Dotyczy: prowadzonego postępowania o udzielenie zamówienia publicznego w trybie przetargu nieograniczonego na zadanie pn. „Przebudowa ulic Szkolna, Śniadeckich w Trzemesznie”

Wyjaśnienie treści Specyfikacji Istotnych warunków Zamówienia

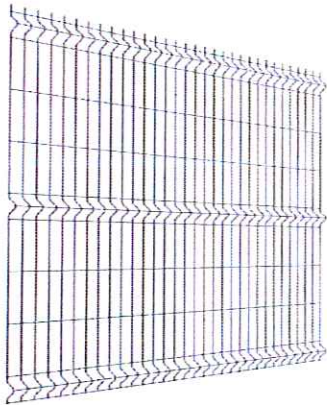
Dot. poz. 3,4,5 przedmiaru robót dot. ogrodzenia. Zwracamy się z prośbą o uszczegółowienie dot. wymaganego ogrodzenia, bramy i furty dwuskrzydłowej, przesłanie szkicu i ewentualnie zdjęć elementów panelowych. Prosimy także o podanie koloru z palety RAL, gdyż ma to istotny wpływ na wycenę przedmiotowej części zamówienia.

Zamawiający przekazuje przykładowe zdjęcia elementów panelowych z wylewką na całej długości. Kolor z palety RAL odcień 6000 lub 6016.
